MERKNAD TIL STATENS VEGVESEN SITT BREV – REGULERINGSPLAN FOR E39 VIKANE-EIKANGERVÅG

Vi viser til klage på reguleringsplan for E39 Vikane-Eikangervåg, planID 1263-201804, som vart handsama av Utval for areal, plan og miljø (APM) i møte den 09.02.2022, der følgjande vedtak vart fatta:

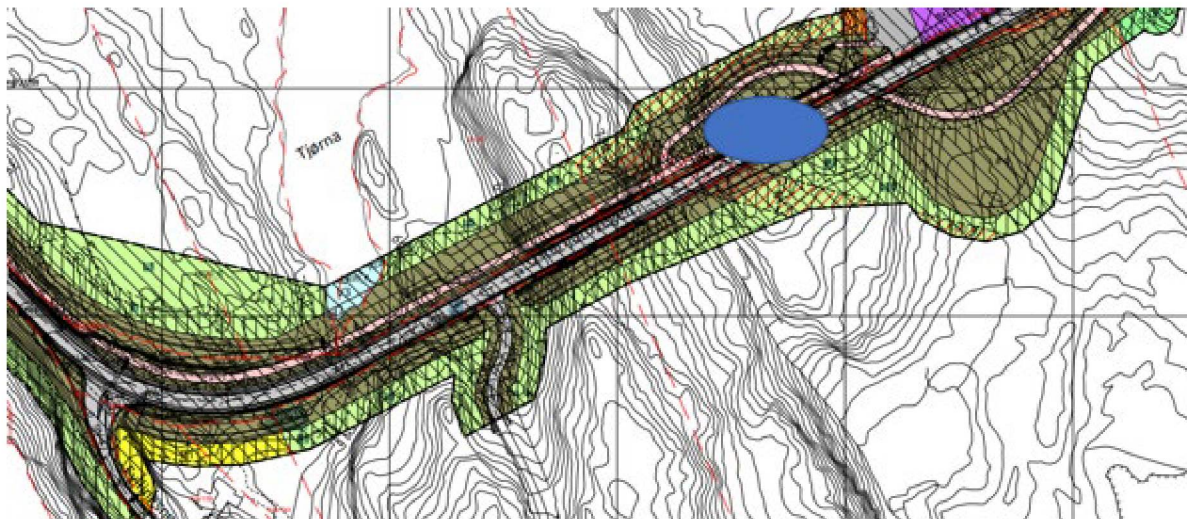
Reguleringsplanen er vedteke med gang- og sykkelveg nord for E39, og areal for busstopp i retning Knarvik er plassert ved blå markering på kartet under. Det er ikkje lagt opp til sikker kryssing av E39 for mjuke trafikantar som skal frå Fyllingsnesvegen til busstoppet for å ta buss mot Knarvik.

Dette inneber at mjuke trafikantar frå Fyllingsnes, som skal med buss mot Knarvik, må gå austover mot bensinstasjonen, på sørsida av E39 der det ikkje er gang- og sykkelveg, for så å krysse E39 via det regulerede gangsystemet og gå sørover igjen mot Knarvik for å kome til kollektivanlegget ved o_SKA1. Det er lagt opp til planering og gruslegging av ein 1 meter brei flate på dette strekket, sør for E39, slik:
